原子燃料工業株式会社

熊取事業所

## 先行設工認申請書における記載の再確認結果と対応について

表1 申請書の記載内容に対して変更を行う箇所一覧

表 第2加工棟の火災区域・火災区画の耐火仕様

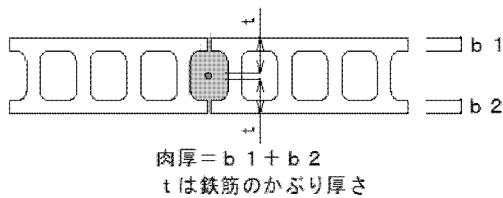
部位	仕様	耐火時間	出典
コンクリートブロック壁	肉厚50mm以上かつ鉄筋のかぶり厚さが40mm以上※	1時間耐火構造	建設省告示第1399号 「耐火構造の構造方法を定める件」

※ コンクリートブロックの肉厚、鉄筋のかぶり厚さは下図参照。

(例) 図ハ-2-1-1-39 第2加工棟 工事概要図（2階）火災による損傷の防止

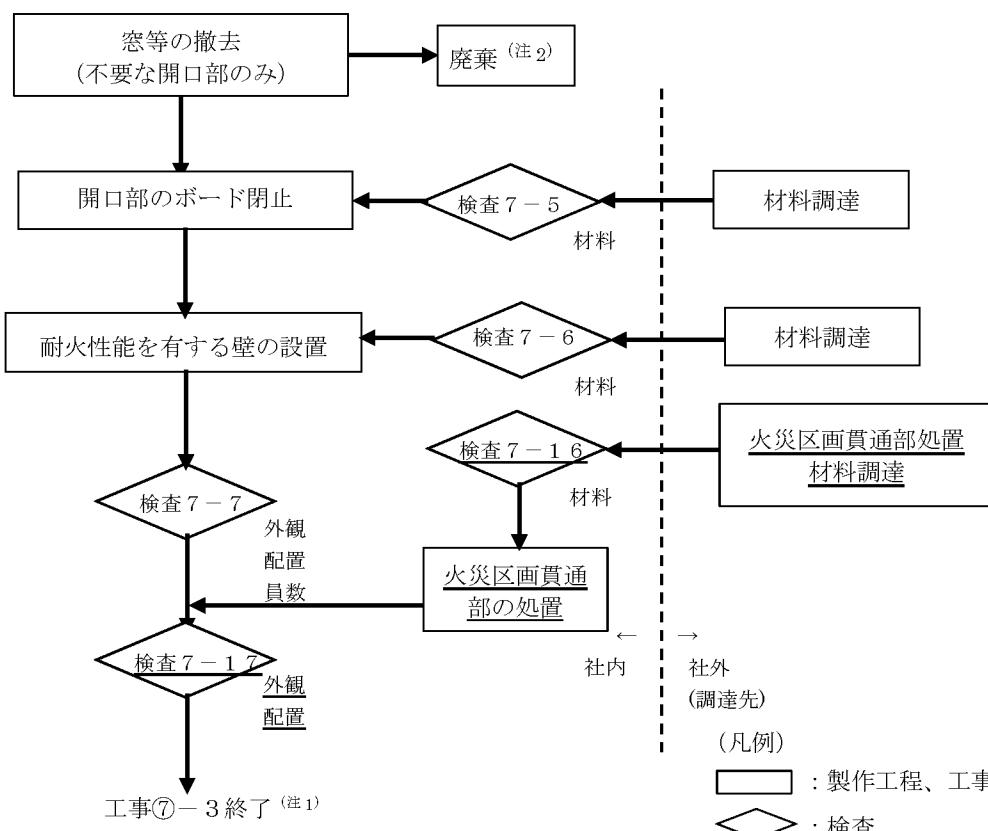
火災区画の貫通部配置の不足、火災区域の貫通部配置及び溢水に係わる貫通部配置の誤りがある。そのため、以下の内容を変更するとともに適正化する。

- ・図ハ-2-1-1-39、図ハ-2-1-1-40 火災による損傷の防止に火災区画の貫通部配置を追加する。
- ・図ハ-2-1-1-37～図ハ-2-1-1-41 火災による損傷の防止に示す火災区域の貫通部配置を変更する。
- ・図ハ-2-1-1-47～図ハ-2-1-1-50 溢水による損傷の防止に示す床面貫通部配置を変更する。
- ・表ハ-2-1 第2加工棟 仕様の火災等による損傷の防止の記載を変更する。
- ・工事の方法、第1種管理区域境界 火災区画壁の改造に火災区画貫通部の処置のフローを追加する。
- ・第ハ-2表の検査の項目、検査の方法に火災区画貫通部の外観、配置の検査の記載を追加する。
- ・技術基準規則への適合状況の説明の（火災等による損傷の防止）に火災区画貫通部の記載を追加する。

申請書の当該図中の火災区画貫通部の記載を追加し、火災区域貫通部の記載を変更するとともに、溢水の防止に係わる下階への床面貫通部の記載を変更する。火災区画貫通部については、関連する仕様表、工事フロー、検査方法、技術基準適合説明を変更する。

- ・別表ト－4－1－1 第5廃棄物貯蔵棟 の仕様 (p605)
- ・図ト－4－1－4 第5廃棄物貯蔵棟 立面図・断面図 (p615)

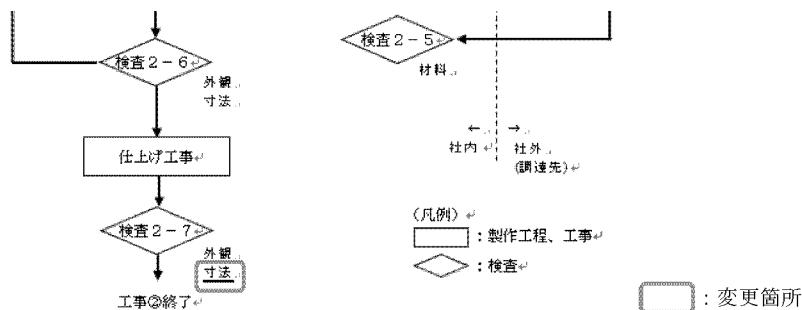
そのため、別表ト－4－1－1に仕様を追加する。また、図ト－4－1－4に記載を追加する。

第5廃棄物貯蔵棟の新設については、公設消防に危険物屋内貯蔵所の設置許可申請を提出した上、設工認を申請した。その際、換気筒に防火ダンパー及び金網を設置するよう指摘を受けていなかったため、申請書に記載していなかった。

申請書の別表、添付図に防火ダンパー及び金網を追加する。
